CONSIDERAÇÕES ACERCA DOS APONTAMENTOS REALIZADOS PELA COMISSÃO DE REVISÃO DO PLANO DIRETOR DE TREZE TÍLIAS SOBRE A PROPOSTA DA MINUTA DE LEI DO CÓDIGO DE OBRAS.

No dia 11 de setembro de 2023, foi encaminhado à equipe técnica do CINCATARINA um conjunto de apontamentos sobre a Proposta da Minuta de Lei do Código de Obras.

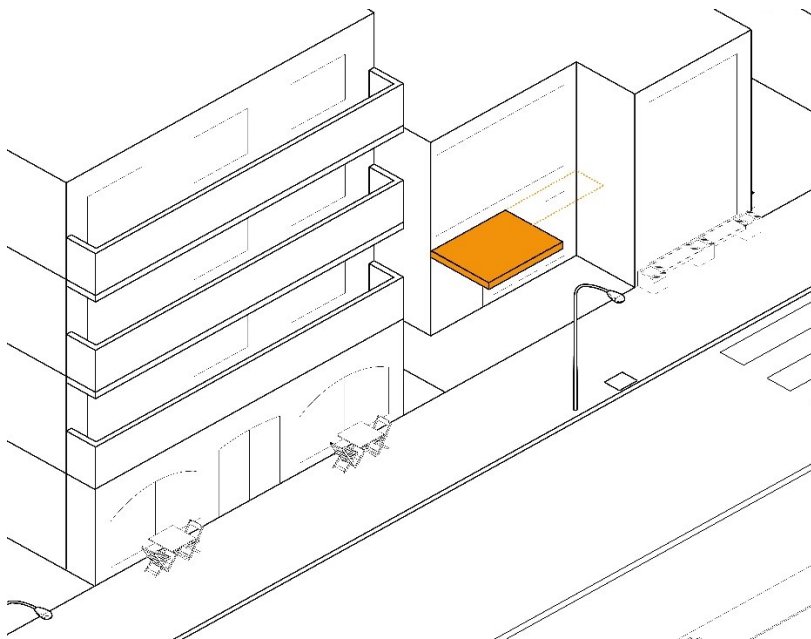
COMISSÃO: Art. 289 – Revogar inciso vigente “II – a face extrema do balanço deverá ficar afastada da prumada do meio-fio em 0,80 m (oitenta centímetros), excetuando-se os casos em que a faixa de serviço da calçada for maior que 0,70 m (setenta centímetros), onde está deverá ser salvaguardada;” e inserir inciso “I – A área coberta máxima não poderá exceder 50% (cinquenta por cento) da área do afastamento frontal;”.

CINCATARINA: Primeiramente, a sugestão de revogação do inciso vigente retira a obrigação de respeitar a faixa de serviço da calçada, onde devem ser instalados postes de energia e plantadas árvores. Isso pode gerar um conflito que inviabilize a implantação de tais elementos quando a marquise já estiver construída. Por isso, mesmo que a Comissão deseje estabelecer uma dimensão máxima para marquises, ainda é necessário que a faixa de serviço seja respeitada.

Em relação à sugestão de incluir uma área coberta máxima, entende-se que há a intenção de limitar a dimensão da marquise, mas houve uma confusão entre conceitos. A área do afastamento frontal é dada pela testada do lote e a distância do recuo frontal e, portanto, a sugestão da Comissão limita que a marquise deve ser construída apenas no interior do lote, descaracterizando a função da marquise de proteção do pedestre na calçada. Ainda, da forma como está redigido, o inciso permite a descontinuidade das marquises, criando áreas descobertas, como na seguinte situação:

Ainda, considerando as limitações estruturais de uma laje em balanço e exigência de respeitar a faixa de serviço, já restrições quanto ao dimensionamento máximo das marquises. No entanto, caso a Comissão ainda prefira dispor de uma dimensão máxima, recomenda-se a seguinte inclusão de inciso:

I – ter largura máxima de 2,00 m (dois metros);
